龍門核能電廠第二次定期視察報告

行政院原子能委員會
核能管制處

中華民國八十九年三月

圖 - 4 視察銲接作業

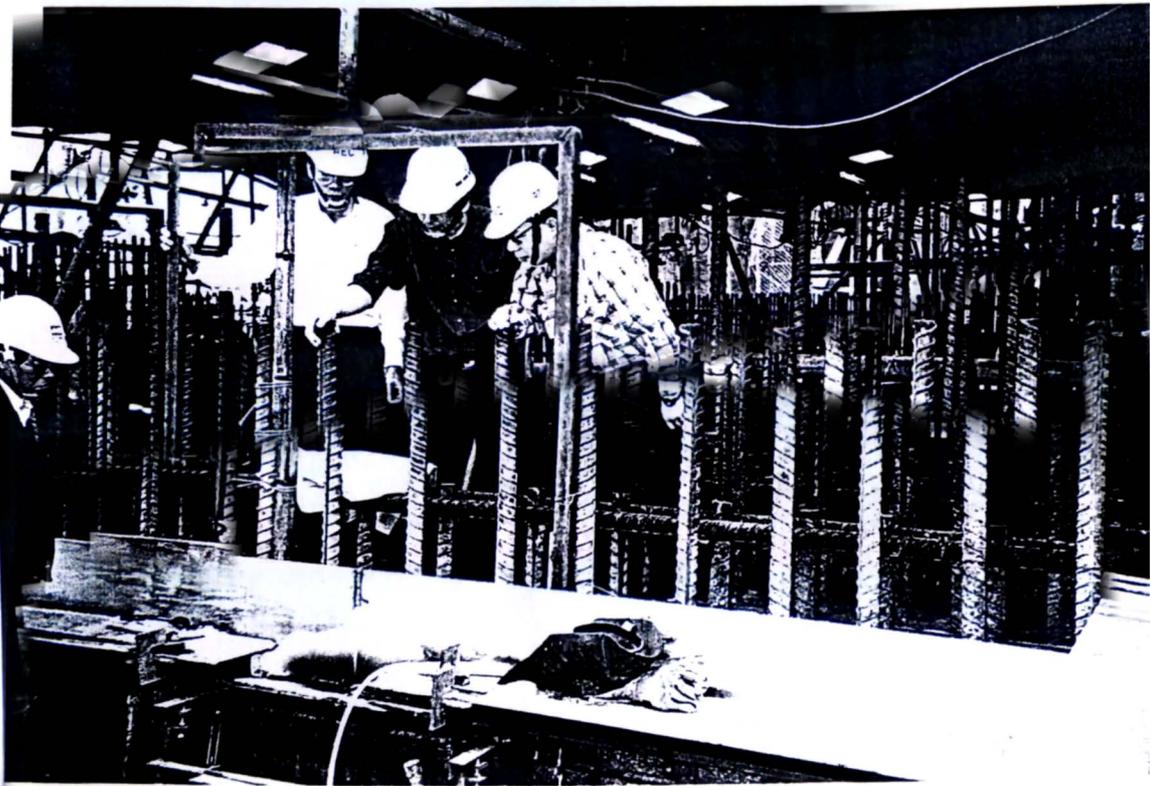
(一) 銲接作業品質管制方面 (如圖 - 4 及 5)

- 1.銲接作業管制程序書 (LMP-QLD-011 第一版) 中，經辦課與品質課之分工方式，尚無法構成一個嚴密的品質檢驗制度，且品質檢驗的範圍並未涵蓋可靠性 (R) 項目，請重新考量電銲管制與配管品管之作法，以及經辦課與電銲品管之分工，並持續進行經辦課銲接檢驗人員之訓練與檢定。
- 2.LMP-QLD-011 第 4.3 節將 ASME Sec.III. Div.I NF 及 NG 組件列為 NQ 類並不正確，請修改程序書。
- 3.LMP-QLD-002 (第 0 版)，第 6.3 節有關銲工檢定之試片目視檢驗，其檢驗人員宜明確界定由具備適當目視檢測訓練與檢定合格之人員，或具備經 AWS 銲接檢驗員或銲接檢驗工程師訓練及檢定合格人員執行。
- 4.LMP-QLD-002，第 6.7 節中有關「品質課負責建立銲接人員工作紀錄表，以管制銲工銲接檢定有效日期...」，此項工作以目前電銲管制品管股人力 (四人) 恐無法有效

落實銲工持續工作紀錄之管制，請再考量。

- 5.電銲品管股之人力配置宜視工作量之需要，適時酌予彈性調整增加。

圖 - 6 視察 3D 模組建構現況

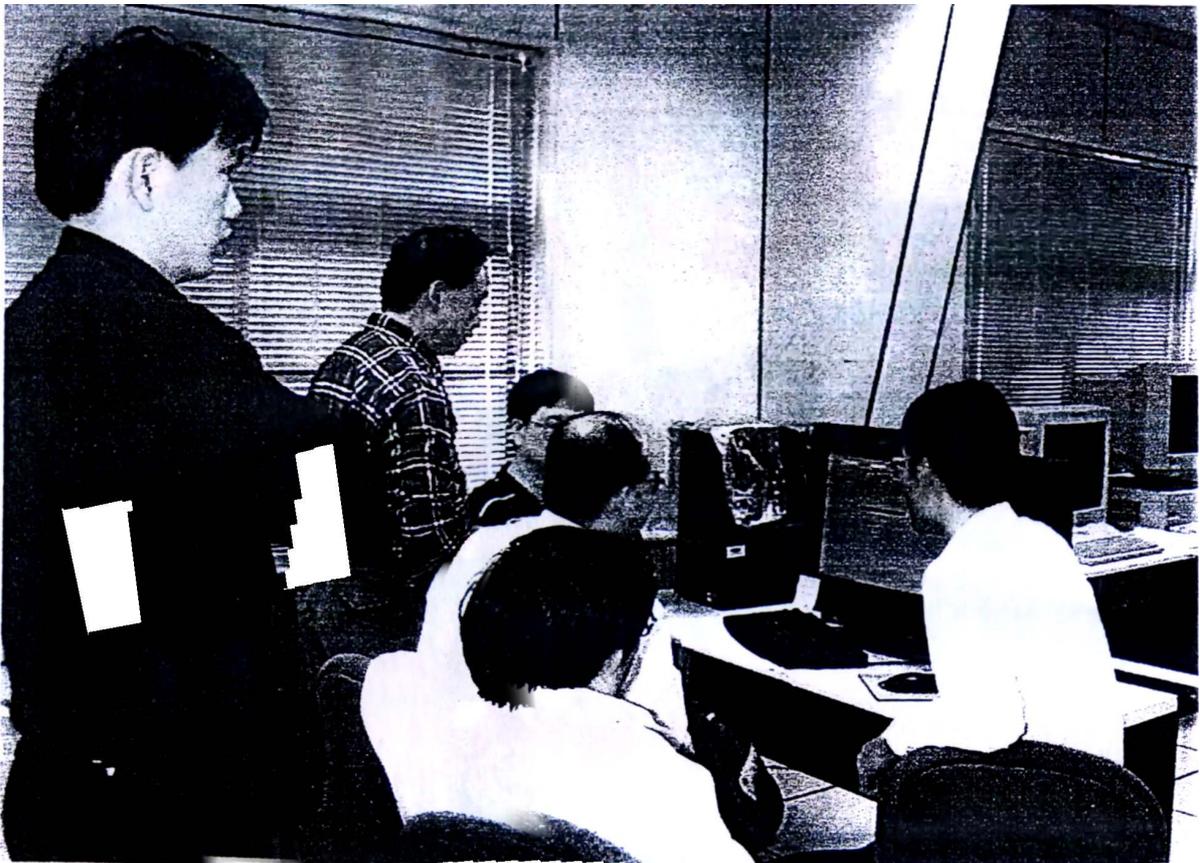
- 1.IMS 模組中之施工控制將包括那些施工品質文件，以及那些永久保存之品質保證紀錄將納入 IMS 施工控制模組中，請在 LMP-QLD-007 程序書中界定。
- 2.有關 3D 模擬模組之運用(如圖 - 6)，建議主辦課建立操作程序以供各相關課人員更容易使用。
